LuK Service Info

Part Nr. 228 0128 10 – 280/280mm TGU6

TB1031

Info: New design / Neues Design / Nouvelle conception / Nuevo diseño / Nuovo disegno / Nuovo segno

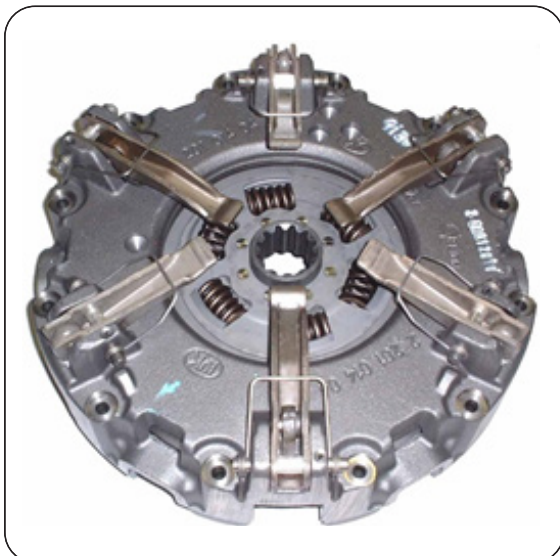
This new design utilises the latest clutch technology, using a vented housing for improved cooling and heat dispersal. Fully interchangeable with existing clutches with no modifications required to vehicle or flywheel. A new fixation bolt set 411 0164 11 6 x M8 x 1,25 x 50mm + Conical washer is supplied with new designs to accommodate the lower housing.
